第5回 原子炉圧力容器に対する供用期間中の破壊靱性の確認方法等に
技術評価に関する検討チーム 資料5-2に対するコメント

令和2年4月9日
(一社)日本電気協会
原子力規格委員会

標記につきましては、第5回検討チーム会合資料5-2の技術評価書案に対するコメントを以下の通り取りまとめましたので回答いたします。

図 10-1 脆化予測による予測誤差を考慮したマージン (M_p)

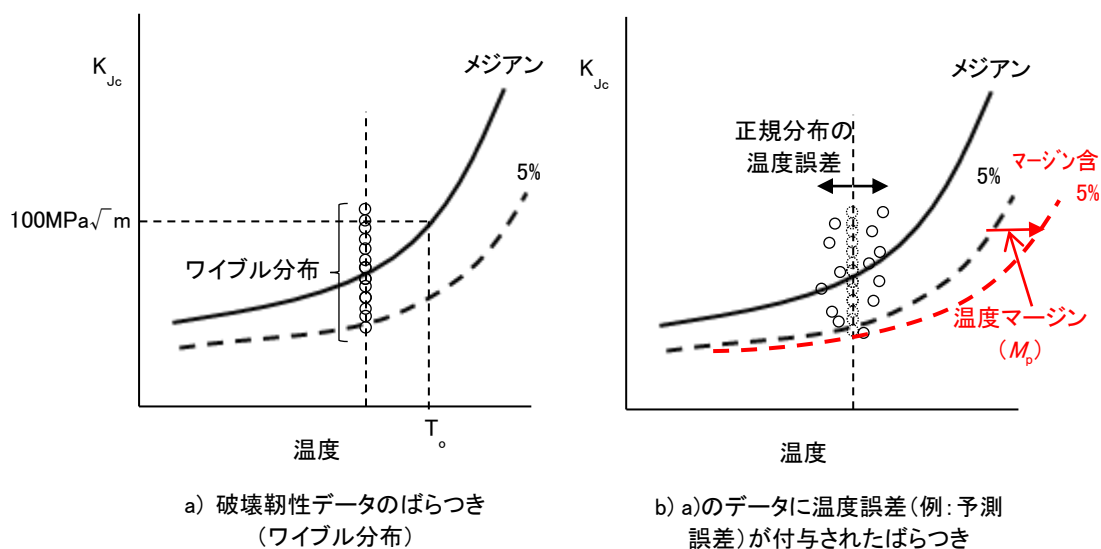
M_k の算出式は σ_M を含む二乗和平方根の値から σ_M を引いており、 $\sigma_{T_0}^2 + \sigma^2 < 3\sigma_M^2$ の範囲では[]内の値が $(\sigma_{T_0}^2 + \sigma^2)^{1/2}$ よりも小さくなる。数値を代入すると、 $\sigma > 40.5^\circ\text{C}$ の場合にのみ σ_M より大きなマーヅン M_k となるので、今後の検討が望まれる。

第3回検討チーム会合参考資料3-3の回答(2)b.にも記載のとおり、 T_{r30} に基づく破壊靱性遷移曲線を使用する場合、破壊靱性のばらつきに対して5%信頼下限で評価しますが、脆化予測を行う場合には、更に予測に伴う不確実さ(予測誤差)を考慮する必要があり、その付加するマーヅンとして M_p を設定しています(図10-1参照)。また、マスターカーブの T_0 に基づく

破壊靱性遷移曲線を使用する場合には、破壊靱性データ数等に応じた T_0 の誤差が含まれますので、これも考慮したマージンとして M_k を設定しています。誤差伝播の法則から、温度に換算したマスターカーブの破壊靱性のばらつき (σ_M) に、脆化予測に伴う不確かさ (σ) 及び T_0 の誤差 (σ_{T_0}) が付加された場合の破壊靱性のばらつきは、 $\sqrt{(\sigma_M^2 + \sigma_{T_0}^2 + \sigma^2)}$ で表されます。したがって、5%信頼下限(メジアン+1.65 σ)の破壊靱性遷移曲線を使用する際に付加すべきマージン M_k は、5%信頼下限を使用することによるばらつき(1.65 σ_M)を差し引いた $1.65 \times \{\sqrt{(\sigma_M^2 + \sigma_{T_0}^2 + \sigma^2)} - \sigma_M\}$ となります。このように、本来の破壊靱性データのばらつきは 5%信頼下限で評価することとしており、 M_k は、脆化予測と T_0 の誤差を考慮するための追加のマージンとして設定していますので、 M_k は σ_M より大きくする必要はありません。
